WYMAGANE PRZEPISAMI DOKUMENTY

BUDOWA OŚWIETLENIA PARKU ORAZ BIEŻNI

Czekanów ul. Szkolna

Nr proj. A/Z – 1/04/2022

**PLAN PROJEKTOWANEGO OŚWIETLENIA
W PARKU I BIEŻNI
CZEKANÓW ul. SZKOLNA**

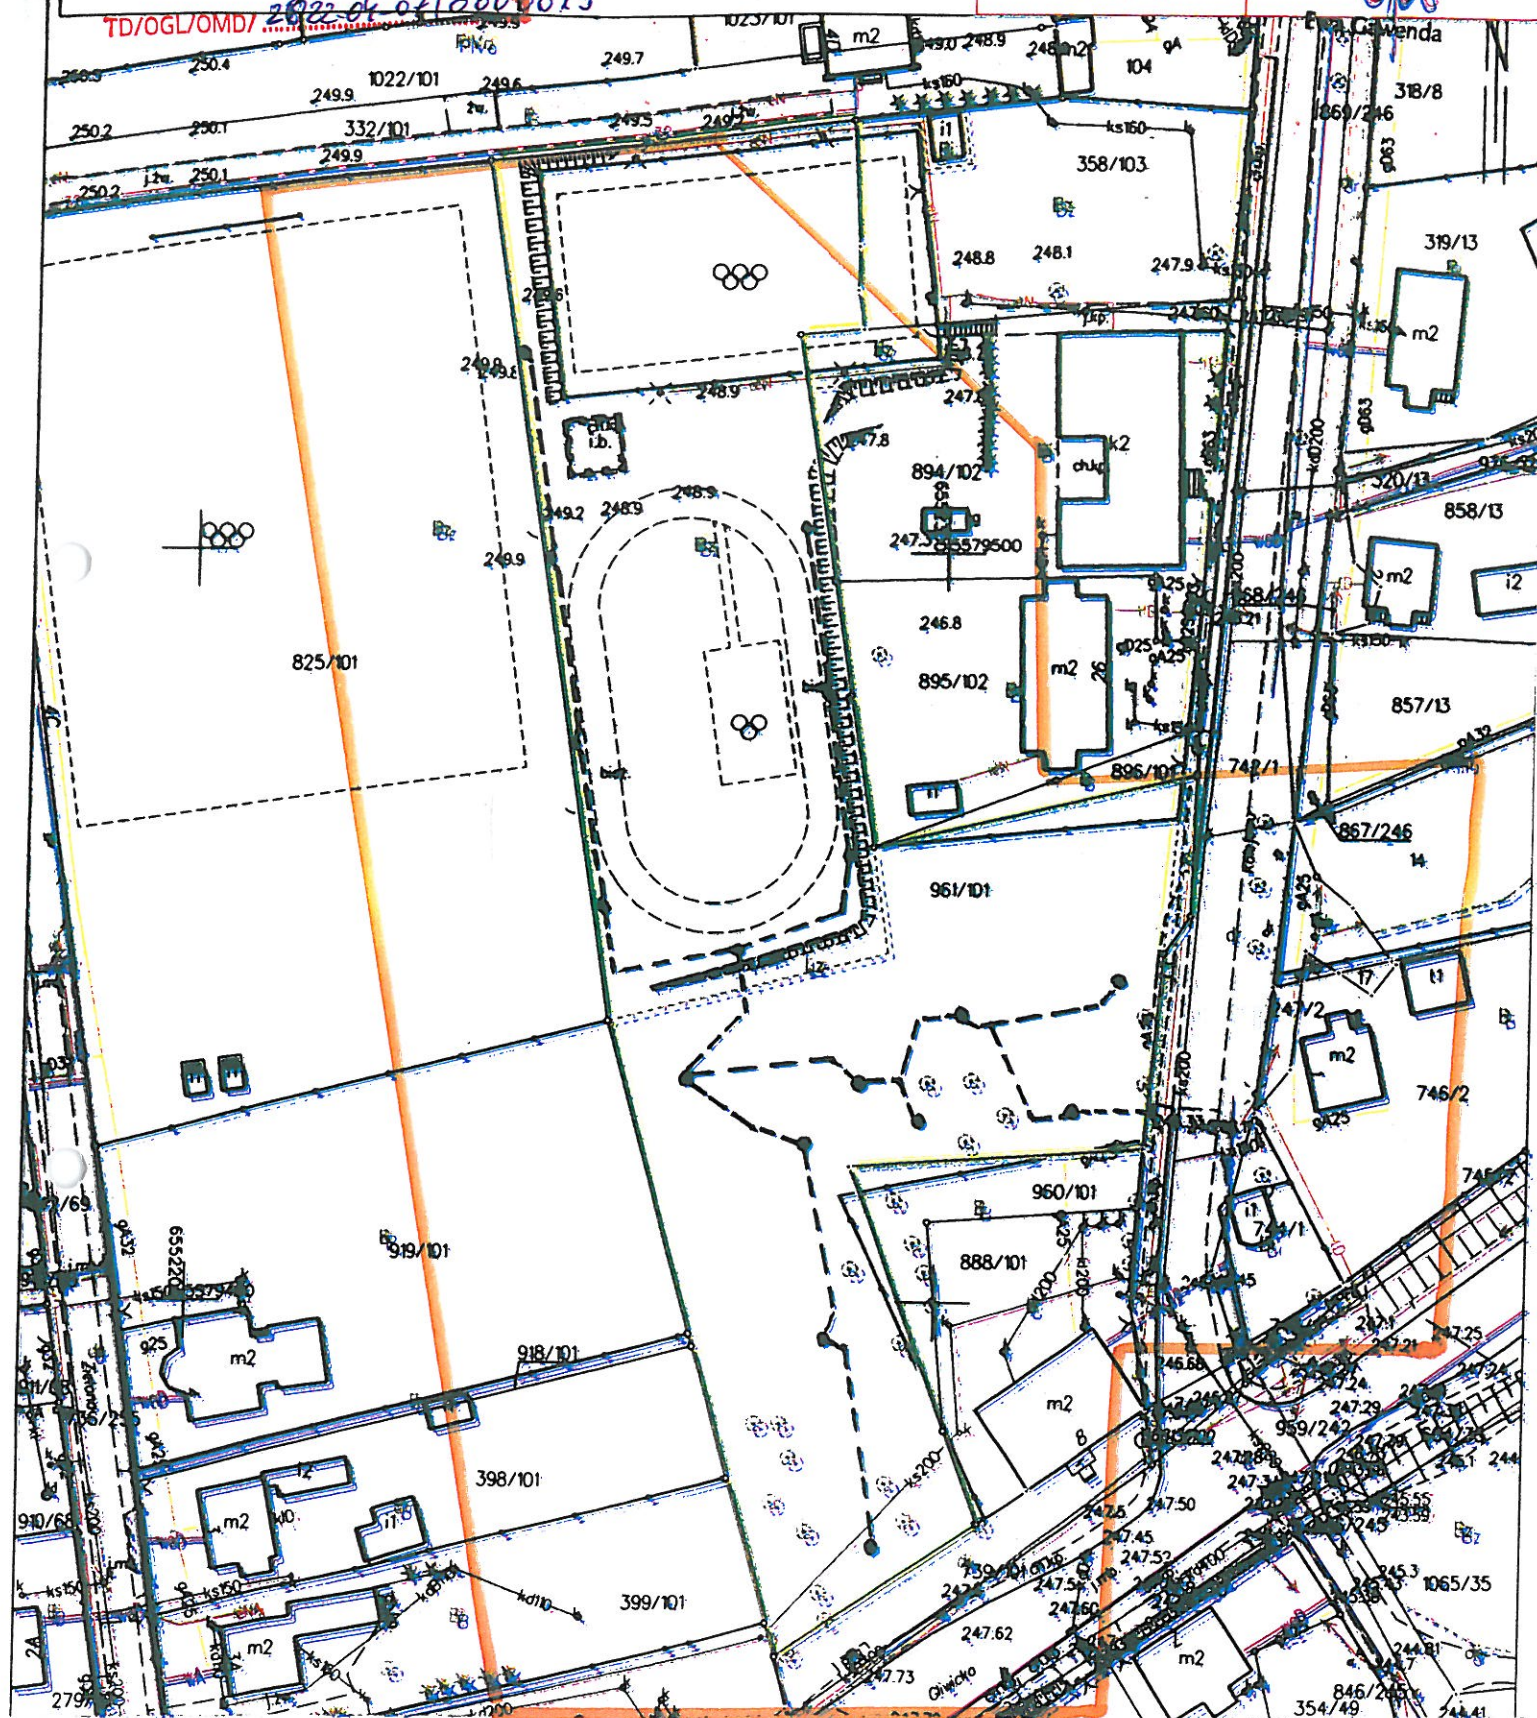
Odpowiadając na wniosek z dnia 29-03-2022 informujemy, że na wskazanym terenie nie posiadamy podziemnych urządzeń elektroenergetycznych i teletechnicznych. Istniejącą sieć napowietrzną nN należy zinwentaryzować we własnym zakresie. Przed przystąpieniem do prac w odległości mniejszej niż 5m, od skrajnych przewodów linii napowietrznych nN należy uzgodnić bezpieczne metody pracy z TAURON Dystrybucja S.A. Oddział w Gliwicach, 44-100 Gliwice ul. Myśliwska 6, adres do korespondencji TAURON Dystrybucja S.A. Skrytka pocztowa 2708, 40-337 Katowice. Odległości powyższe dotyczą użycia dźwignic licząc odległość od najdalej wysuniętej części maszyny do skrajnego przewodu, jak również dla prac wykonywanych w pobliżu naszych urządzeń. Prace ziemne należy prowadzić w ten sposób, aby nie naruszyć ustojów słupów linii jw. inaczej będą musiały być odbudowane kosztem i staraniem winnego ich uszkodzenia. Ponadto informujemy, że na danym terenie mogą znajdować się urządzenia elektroenergetyczne i teletechniczne niebędące własnością TAURON Dystrybucja S.A. Oddział w Gliwicach. Ważność uzgodnienia ustala się na okres dwóch lat, licząc od daty niniejszego pisma.

Należy zachować minimalną odległość projektowanych sieci podziemnych od istniejących fundamentów słupów linii energetycznych:

Przed przystąpieniem do pracy w odległości od słupów linii:

• 5 m od skrajnych przewodów linii napowietrznych WN;

• 40 m od skrajnych przewodów linii napowietrznych SN;

• 15 m od słupów i przewodów linii napowietrznych nN;

należy uzgodnić bezpieczne metody pracy ze Spółką eksploatacyjną sieci.

Prace ziemne należy prowadzić w ten sposób, aby nie

naruszać ustojów słupów linii j.n., inaczej będą musiały być

odbudowane lub zbudowane z nowymi słupami.

**PLAN PROJEKTOWANEGO OŚWIETLENIA
W PARKU I BIEŻNI
CZEKANÓW ul. SZKOLNA**

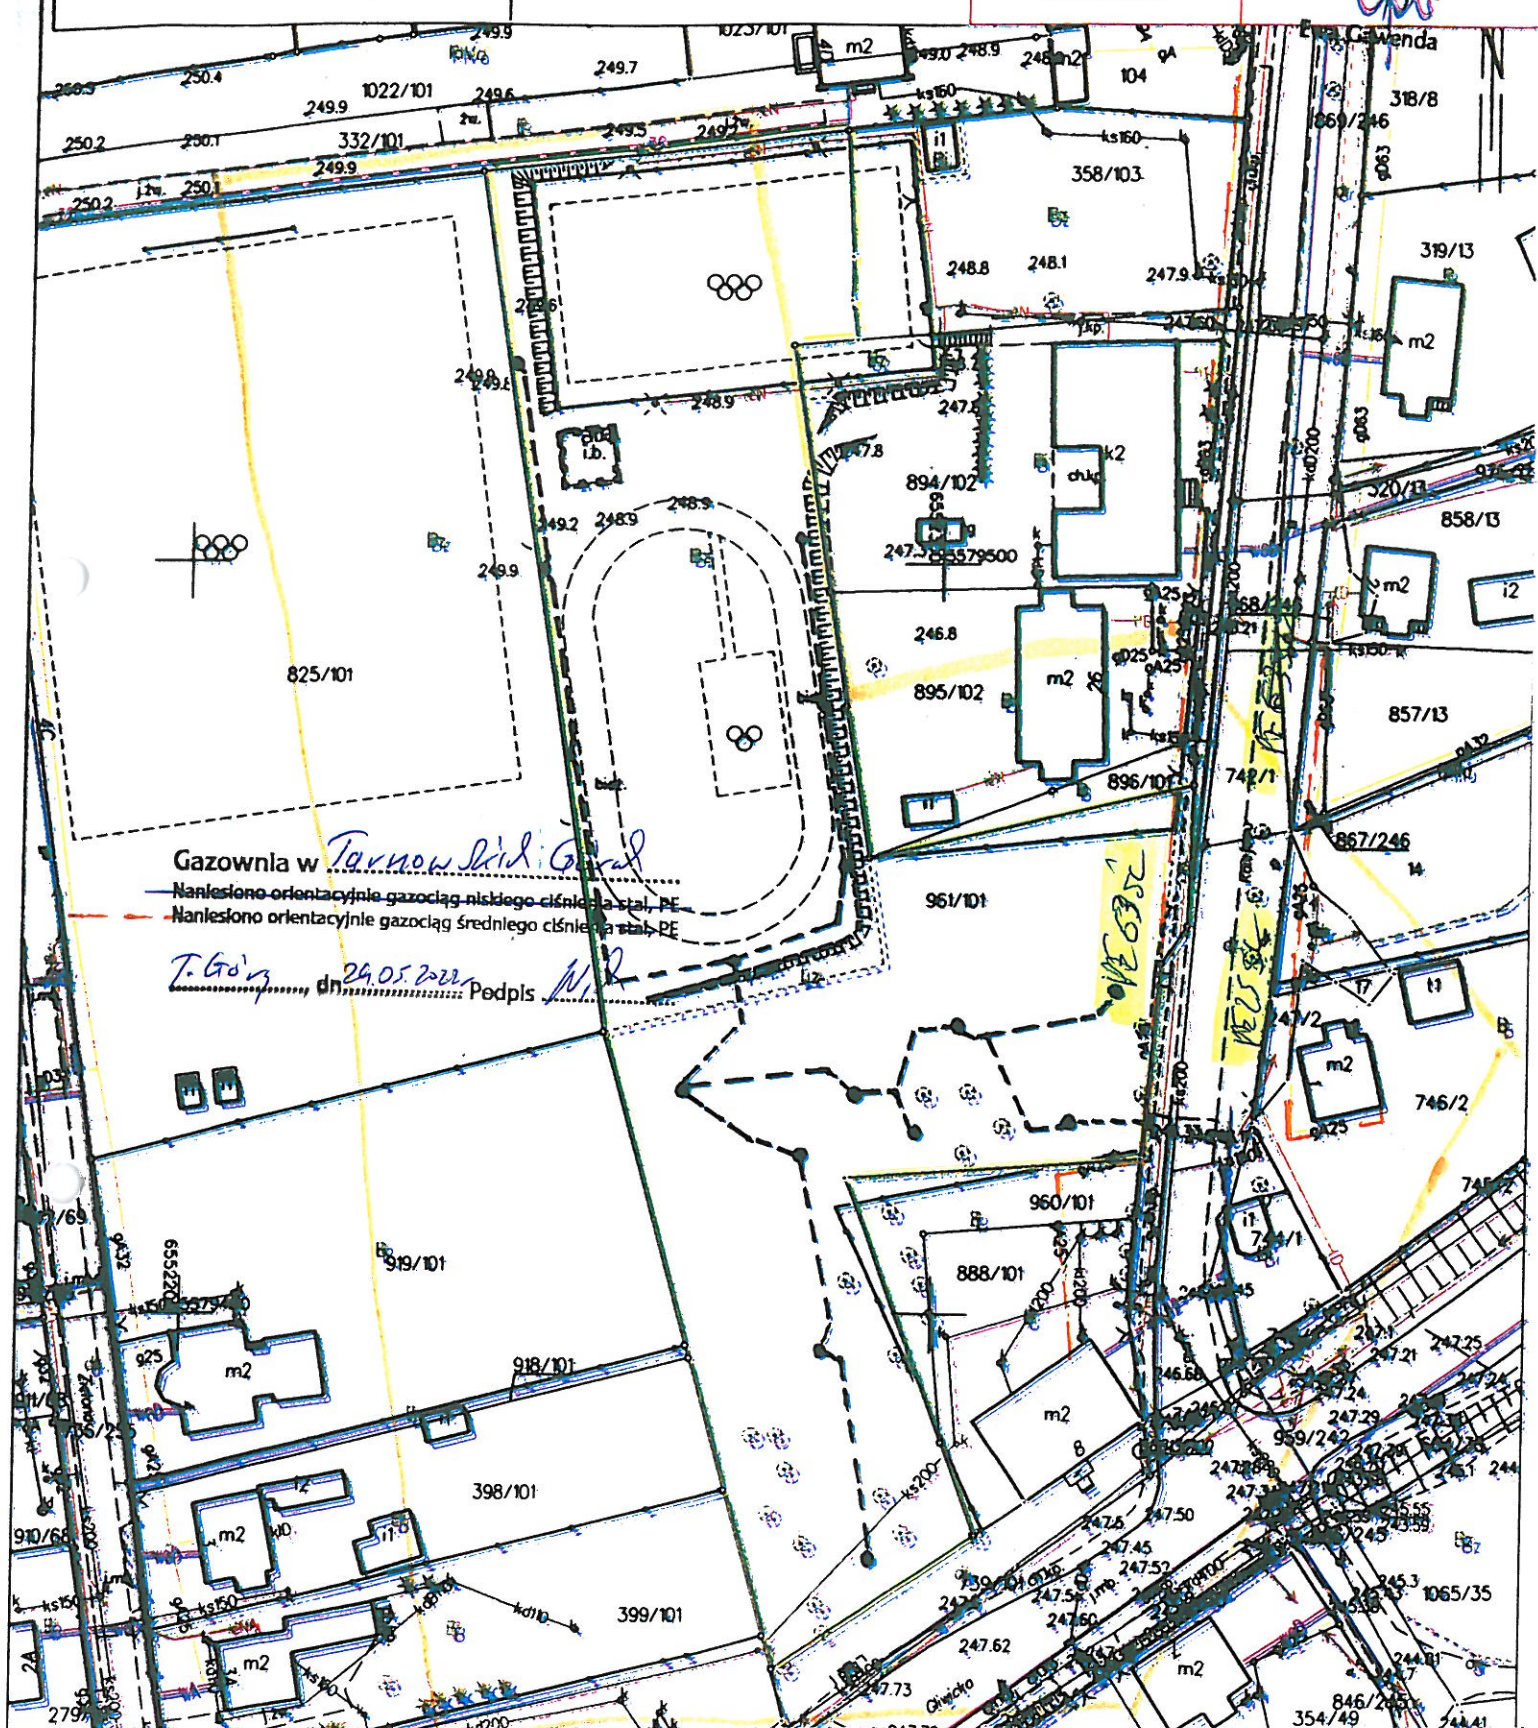
W odpowiedzi na pismo z dnia 31.03.2022r. w sprawie jw. informujemy, że na zaznaczonym terenie eksploatujemy sieć gazową średniego ciśnienia powstałą w 1995r., która została orientacyjnie naniesiona na załączonym planie.

Przy pracach projektowych w obrębie w/w gazociągu należy uwzględnić następujące odległości :

- poziome zgodnie z Dz.U. z dnia 04 czerwca 2013r. poz. 640 zał. nr 2/tabela 2
- pionowe zgodnie z PN-91/M-34501

Wszelkie prace w pobliżu urządzeń gazowych prowadzić pod nadzorem Gazowni w Tarnowskich Górach przy ul. Nakielskiej 49.

Przed przystąpieniem do prac należy wykonać przekopy kontrolne określające posadowienie sieci gazowej.

PROJEKTOWANEGO OŚWIETLENIA W PARKU I BIEŻNI

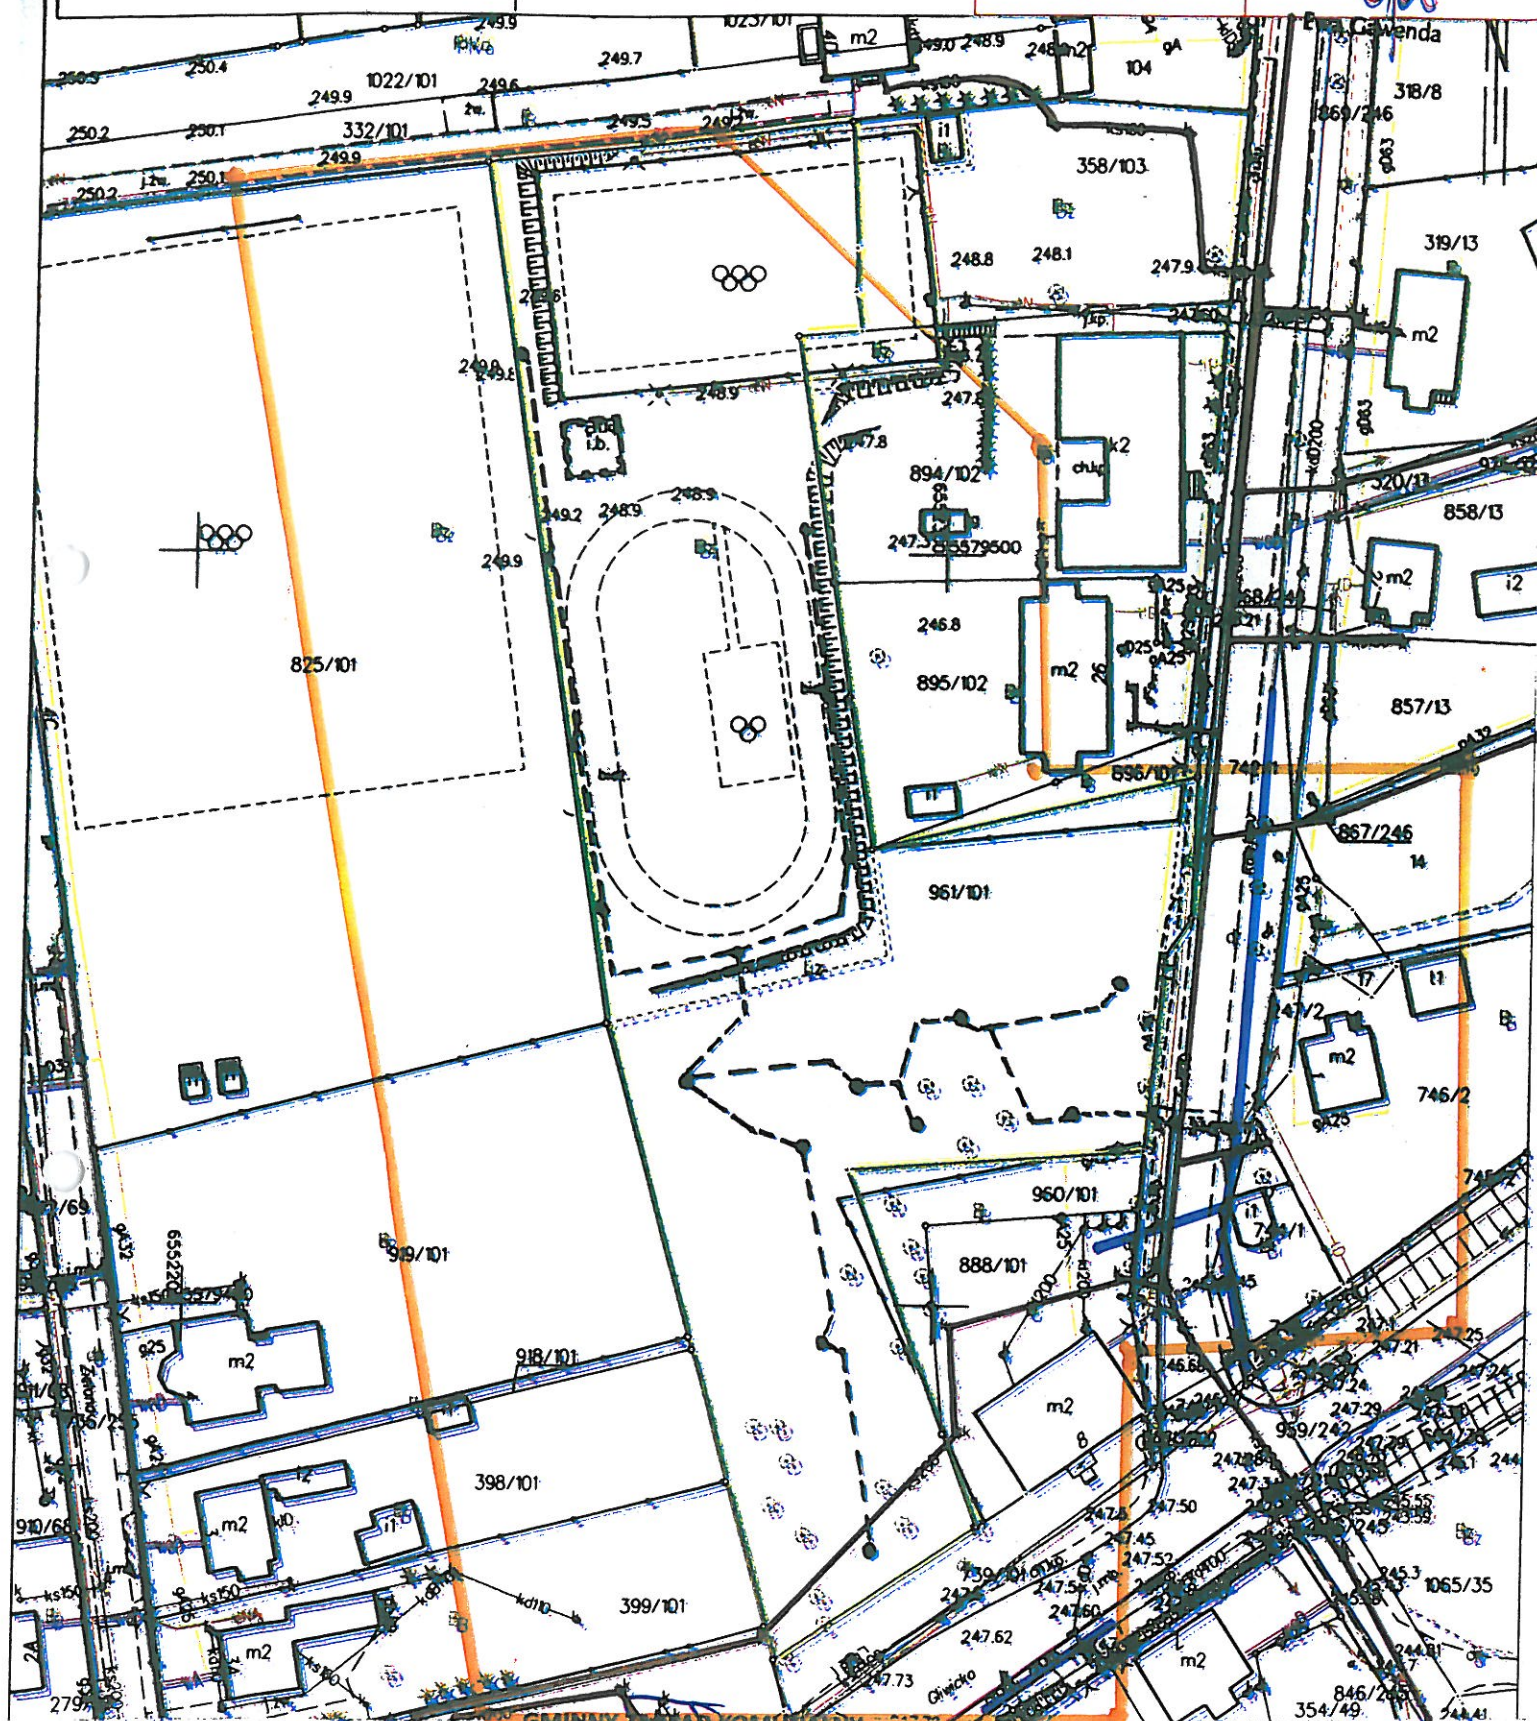
Gminny Zakład Komunalny Sp. z o.o. w Zbroślawicach, ul. Oświęcimska 6 przesyła mapę z orientacyjnie naniesioną infrastrukturą podziemną będącą w naszym utrzymaniu. W miejscu skrzyżowania z projektowaną siecią oświetleniową kabel energetyczny zabezpieczyć rurą ochronną. Od projektowanego przewodu zachować odległość od urządzeń wodociagowych i kanalizacyjnych zgodnie z obowiązującymi normami. Prace ziemne wykonywane w sąsiedztwie naszych sieci wykonywać na pisemny wniosek pod nadzorem naszego zakładu.
